Oggetto: [ID VIP 7989] - Parco fotovoltaico “Impianto Lecce 1” da realizzare nel comune di Lecce, località “Masseria Trapanà”, e Surbo (LE), di potenza elettrica pari a 48,73 MW.

Istanza per il rilascio del Provvedimento di VIA statale ex art. 23 del D.lgs. n. 152/2006 e ss. mm. ii.

Deliberazione della Giunta Regionale

SCHEDA ISTRUTTORIA VALUTAZIONE DI IMPATTO AMBIENTALE

Conformità urbanistica

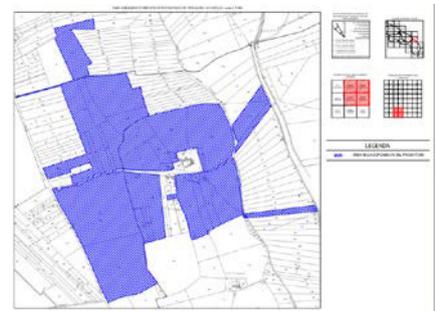
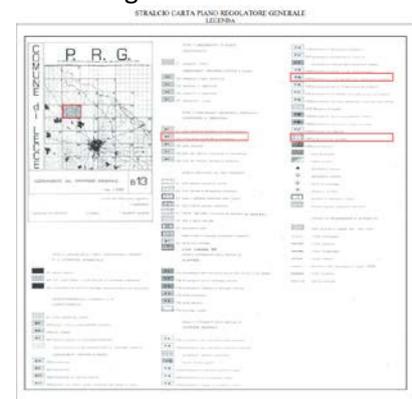
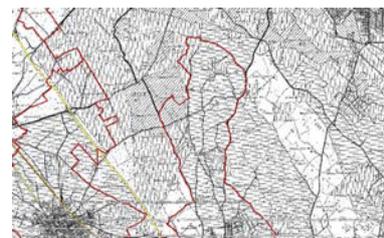
Nota: Tra i documenti non si riscontra la presenza del certificato di destinazione urbanistica dei terreni

Si osserva che il cavidotto e la stazione utente e la stazione TERNA interferiscono con un PUTT/p del tipo Ate B.

Figura 7.2 – Impianti nel Raggio di 5 km

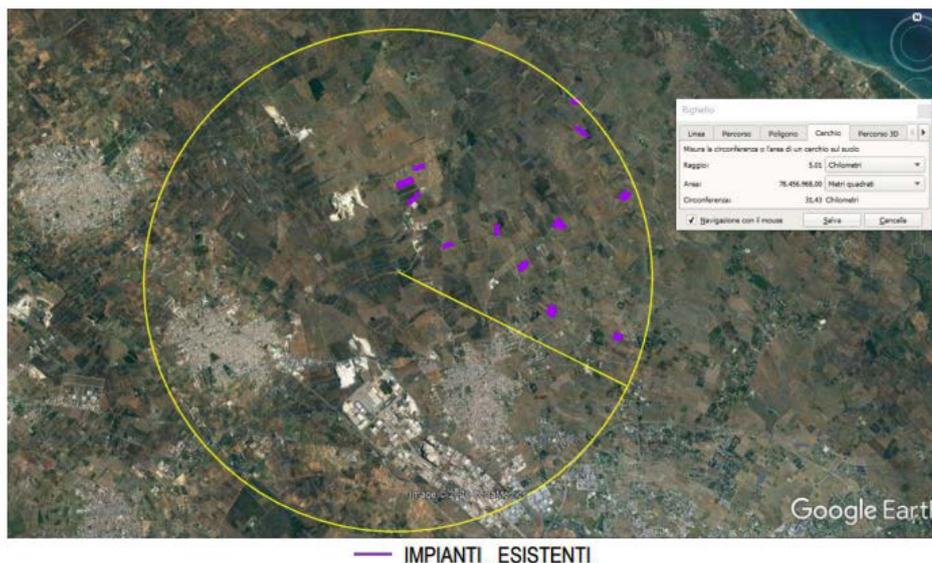
Nota: Analizzando la zona circostante all’area oggetto dell’intervento in un raggio inferiore a 2km sul portale del sit Puglia (<http://webapps.sit.puglia.it/freewebapps/ImpiantiFERDGR2122/index.html>), si riscontra la presenza di 3 impianti fotovoltaici realizzati, uno cantierizzato ed uno con iter di autorizzazione unica chiusa positivamente. Il progetto non presenta tra gli elaborati tecnici il calcolo specifico dell’IPC previsto dalla Regione Puglia, congiuntamente ad ARPA Puglia, con: R.R. n. 24/2010, D.G.R. n. 2122 del 23/10/2012 e D.D. Ecologia 162/2014 e DGR 3029/2010.

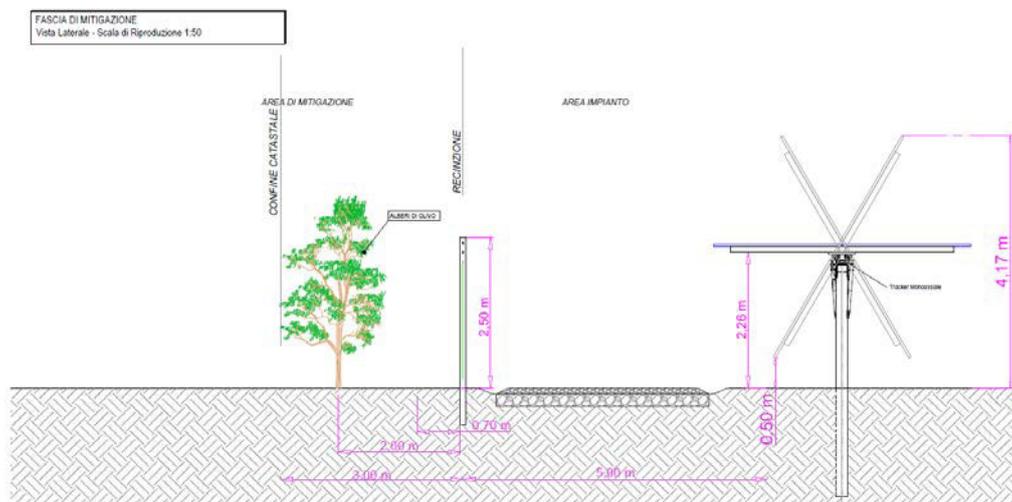
NOTA: Il progetto è stato oggetto di un parere ARPA firmato in data 19/09/2022, nelle cui conclusioni si legge:

“Esaminata la documentazione disponibile, si prende atto di quanto dichiarato dai progettisti, in particolare che l'impianto proposto ricade in zona definita ed individuata dagli strumenti urbanistici come compatibile con l'intervento proposto. In tal senso questa Agenzia, anche per quanto considerato al punto 2 sopra citato, ritiene di non rilevare significative criticità essendo state le aree individuate dal progetto destinate ad aree produttive.

Inoltre si prescrive di redigere un Piano di Monitoraggio Ambientale redatto secondo le Linee Guida per la predisposizione del Progetto di Monitoraggio Ambientale (PMA) delle opere soggette a procedure di VIA (D.Lgs. 152/2006 e s.m.i., D.Lgs. 163/2006 e s.m.i.) Indirizzi metodologici generali (Capitoli 1-2-3-4-5) di ISPRA, il quale deve contenere almeno un'analisi degli impatti e dei monitoraggi per le varie matrici ambientali (atmosfera, ambiente idrico, suolo e sottosuolo, biodiversità, rumore, campi elettromagnetici, paesaggio e beni culturali, dati climatici, rifiuti, ecc).”

Si osserva che il documento richiesto in fase istruttoria da Arpa non è ad oggi presente tra gli elaborati progettuali.

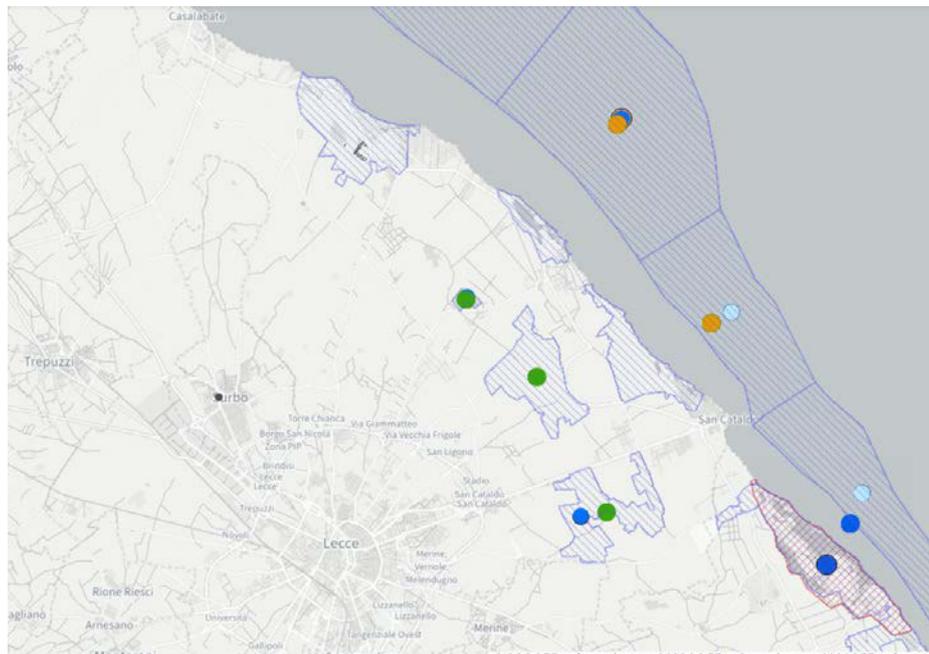
Si riporta di seguito la verifica dell'area interessata dal progetto individuata sul portale Natura 2000:

Nota: Premesso che pur se la localizzazione dell'impianto non rientra all'interno di alcuna ZPS, SIC, zona floristica e faunistica protetta, né zona IBA, si evidenzia che la finalità delle Direttive Comunitarie 2009/147/CE e 92/43/CEE sono la conservazione e il mantenimento in uno stato soddisfacente di habitat e specie di interesse conservazionistico e/o prioritarie e non la mera tutela di queste ultime limitatamente all'interno dei SIC/ZSC/ZPS, poiché occorre tener conto delle interazioni dell'ecosistema nel suo complesso.
